Keuringsverslag van een elektrische laagspanning- en zeer lage spanningsinstallatie

NIET CONFORM

Aard onderzoek: Controlebezoek van een oude huishoudelijke elektrische installatie van een wooneenheid bij verkoop op vraag van de verkoper volgens (KB 08/09/2019) - AREI Boek 1- 8.4.2. en 8.2.1. en 4.2.4.3.

Afbeelding schakel- en verdeelbord:

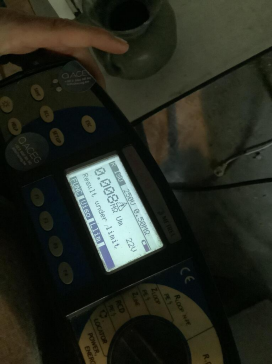
- I5.01 Het verdeelbord is niet makkelijk toegankelijk. (Boek 1 Onderafdeling 5.3.5.1.C.)
- I5.02 De aanduiding van de stroomkringen en/of apparatuur, aansluitklemmen, enz dient aangebracht of vervolledigd te worden. (Boek 1 Onderafdeling 3.1.3.1. en 3.1.3.3.A. en 5.1.6.1)

- I5.09 De genaakbare, naakte onder spanning staande delen zijn onvoldoende afgeschermd. (Boek 1 Afdeling 5.1.4. en 4.2.2.3.)
- I5.10 Niet gebruikte invoeringen van het verdeelbord zijn niet correct of onvoldoende afgedicht. (Boek 1 Afdeling 5.1.4. en 4.2.2.3.)

- I6.02 Een algemene differentieelschakelaar met een nominale stroom (In) van minstens 40A en een gevoeligheid van maximum 300mA dient geplaatst te worden. (Boek 1 Onderafdeling 4.2.4.3. en 5.3.5.1.)

- I7.02 De smeltveiligheidshouders of houders van automatische schakelaars dienen voorzien te worden van kalibreerelementen. (Boek 1 Onderafdeling 5.3.5.5.A.)

- I7.07 Zekeringen en automaten ter bescherming van éénzelfde stroombaan moeten dezelfde nominale stroomsterkte hebben. (Boek 1 Onderafdeling 4.4.1.5.)

- I7.08 De aanduiding van de nominale stroomsterkte van zekeringen en/of automaten in niet zichtbaar of is uitgewist. (Boek 1 Onderafdeling 1.4.2.1.)
